**Avis délibéré de la Mission régionale d'autorité environnementale  
de Nouvelle-Aquitaine sur le projet de mise en compatibilité par  
déclaration de projet du plan local d'urbanisme intercommunal  
(PLUi) de la communauté de communes Lot-et-Tolzac relatif à un  
projet de parc photovoltaïque dans la commune  
du Temple-sur-Lot (Lot-et-Garonne)**

n°MRAe 2024ANA15

dossier PP-2023-15129

**Porteur du Plan** : communauté de communes Lot-et-Tolzac  
**Date de saisine de l'autorité environnementale** : 6 décembre 2023  
**Date de l'avis de l'agence régionale de santé** : 5 janvier 2024

*Projet d'implantation du parc photovoltaïque  
(Source: dossier de déclaration de projet page 4)*

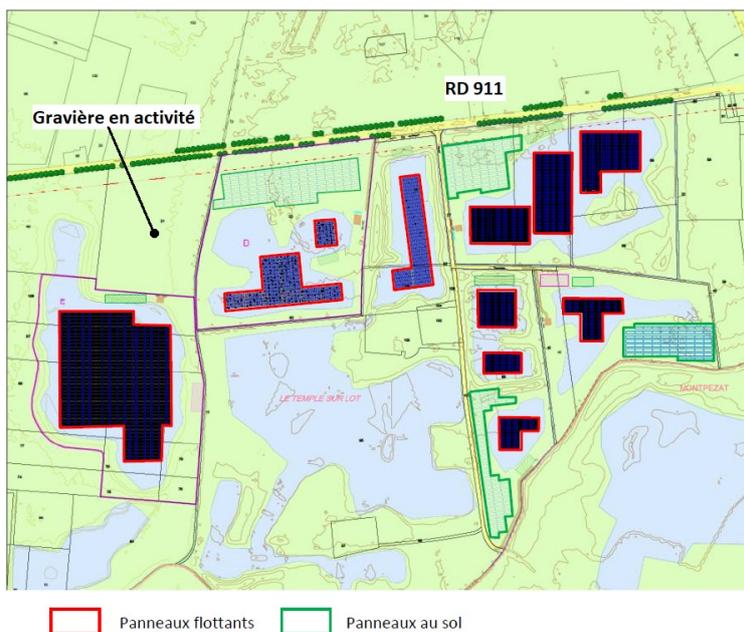
L'évaluation d'impact dans son ensemble est établie sur la base de l'implantation d'une surface de parc de 14 hectares de panneaux, alors que la mise en compatibilité du PLU rend possible, par le zonage Npv, la réalisation potentielle d'installations sur une surface totale de 44 hectares. C'est cette surface qui doit servir à l'évaluation d'impact au titre de la procédure d'urbanisme, et non la connaissance à date des éléments du projet de parc aujourd'hui envisagé.

**Si le projet envisagé se limite à celui effectivement présenté, la MRAe recommande, en cohérence avec les observations qui suivent, de redélimiter, par la voie du zonage et/ou des règles d'urbanisme, le secteur Npv sur la seule emprise nécessaire au projet.**

**Dans l'autre hypothèse, il convient de revoir l'évaluation environnementale pour évaluer les impacts des projets qu'elle rend possibles sur l'ensemble du secteur Npv.**

Extrait du zonage avant (à gauche) et après (à droite) mise en compatibilité  
(Source : rapport de présentation du dossier de mise en compatibilité pages 43 et 44)

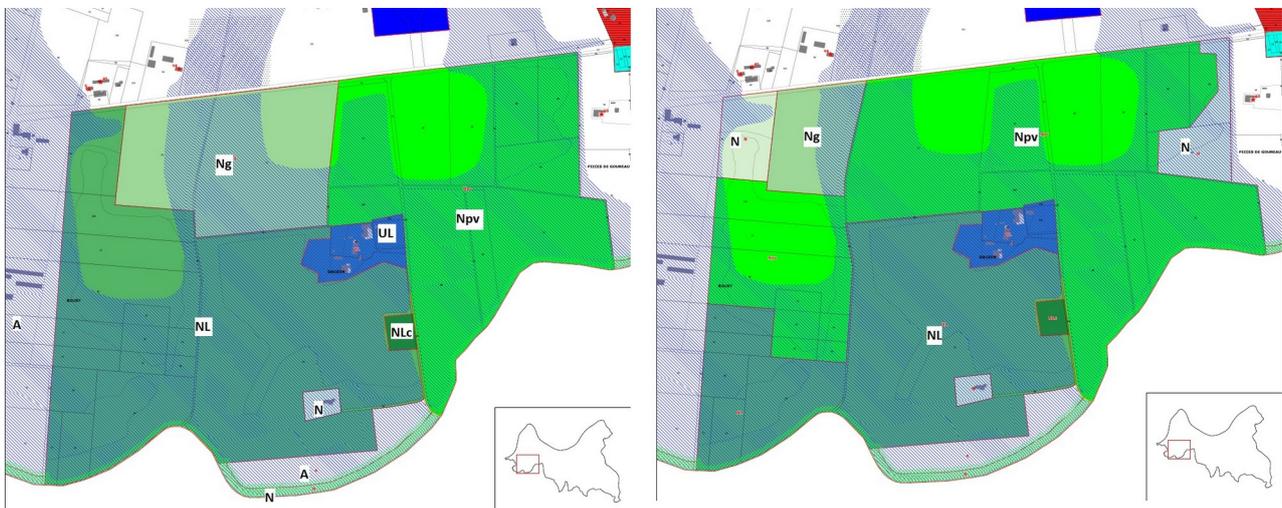
- en reclassant en secteur Npv les espaces actuellement classés en secteur Ng dédié à l'ouverture et à l'exploitation des gravières et en secteur NL à vocation de loisirs dans le PLUi en vigueur ;
- en reclassant en zone naturelle N des espaces actuellement classés en secteur Npv et en secteur NL ;
- en instaurant une orientation d'aménagement et de programmation (OAP) dite « OAP du secteur de Douzon » couvrant le projet de nouveau secteur Npv ;
- en réduisant la bande inconstructible de 75 mètres à 35 mètres le long de la RD 911 au droit de la zone Npv projetée.

Le dossier<sup>4</sup> précise les surfaces des zonages Npv (27,6 ha), Ng (13,2 ha), NL (39,3 ha) existants impactés par la mise en compatibilité du PLUi. sans mentionner le passage du zonage NL en N à l'ouest du secteur Ng relictuel. Le calcul des surfaces des zonages devrait être vérifié et corrigé, le cas échéant, dans le dossier. L'évaluation environnementale s'appuie en outre sur les cartes et les données de l'étude d'impact du projet de parc photovoltaïque envisagé, non fournie. Leur lisibilité mérite d'être améliorée.

OAP projetée du secteur de Douzon  
(Source : dossier de mise en compatibilité page 48)

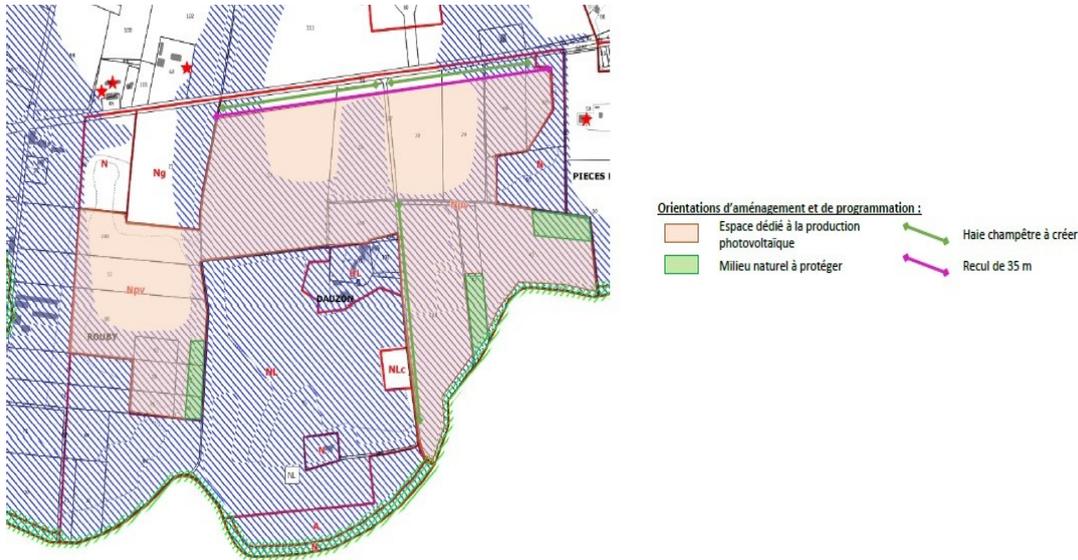
La mise en compatibilité du PLUi prévoit une OAP proposant la création de haies champêtres le long de la RD 911 et du secteur touristique NL afin de limiter l'impact visuel du projet de parc photovoltaïque. Le règlement impose des haies vives d'essences locales en mélange et la plantation d'une double rangée d'arbres et d'arbustes en bordure de la RD 911. L'OAP mériterait de préciser les caractéristiques de ces haies (épaisseur et essences végétales recommandées en particulier).

La hauteur des panneaux photovoltaïques n'est pas réglementée.

La MRAe relève que les installations photovoltaïques et les masques paysagers prévus dans l'OAP pour les dissimuler sont susceptibles d'induire une altération des paysages, considérés à forts enjeux, qui n'est pas évaluée. Le rapport ne présente pas d'analyse paysagère fine à l'échelle de la zone Npv sur l'intégralité du site.

Le dossier indique que l'implantation des panneaux photovoltaïques du parc envisagé évitera les zones humides et les plans d'eau les plus favorables à l'avifaune. La mise en compatibilité du PLUi envisagée prévoit une OAP cartographiant les « milieux naturels à protéger ». Cependant, leurs localisations n'apparaissent pas cohérentes avec les enjeux écologiques identifiés.

**La MRAe recommande d'affiner l'analyse des sensibilités paysagères du site de projet, considéré à forts enjeux, en particulier par l'identification des perspectives et des co-visibilités à conserver et à valoriser le long des parcours depuis la route départementale RD 911, les routes communales et les espaces touristiques et de loisirs.**

**Par ailleurs, la MRAe recommande de compléter significativement l'évaluation de l'impact paysager des installations rendues possibles par l'évolution du document d'urbanisme, afin d'en déduire les conditions d'implantation de ces installations permettant de maîtriser les impacts paysagers. Elle recommande de traduire les mesures à prévoir en conséquence dans le règlement du PLUi et l'OAP.**

Carte de synthèse des enjeux écologiques  
(Source: rapport de présentation de la mise en compatibilité du PLUi page 28)

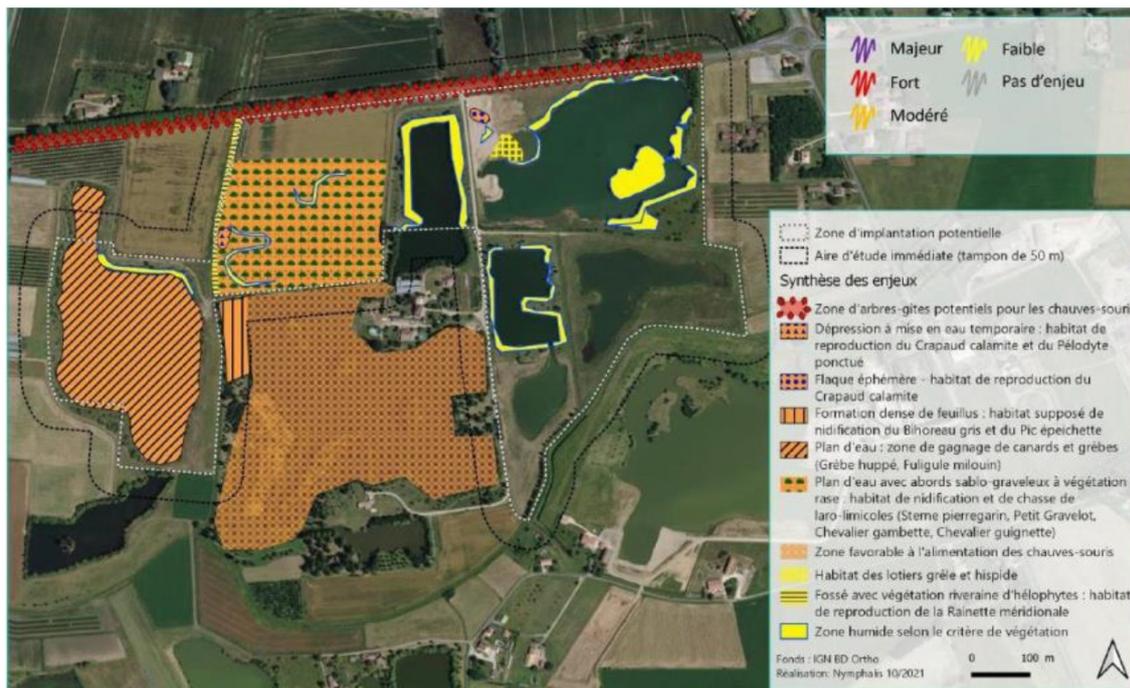
La carte de synthèse ci-après, issue de l'étude d'impact du projet de parc photovoltaïque envisagé, met en évidence des niveaux d'enjeux écologiques modérés sur les parcelles de projet concernées par le zonage Npv. Ces enjeux concernent les chiroptères, l'avifaune et les amphibiens

De plus, le PLUi ne comprend pas de dispositions particulières permettant d'encadrer l'implantation de l'ensemble des installations liées aux projets photovoltaïques. Son règlement ou l'OAP ne prévoit pas l'évitement des secteurs à enjeux ni l'intégration de mesures de réduction des impacts.

**La MRAe recommande que le zonage et l'OAP soient clairement mis en cohérence avec les cartographies des enjeux identifiés, et que les mesures proposées soient intégrées dans le règlement du PLUi. Elle recommande la mise en place d'une protection réglementaire adaptée aux habitats naturels identifiés sur le site de projet, permettant de garantir l'évitement et la réduction des incidences sur les plus sensibles.**
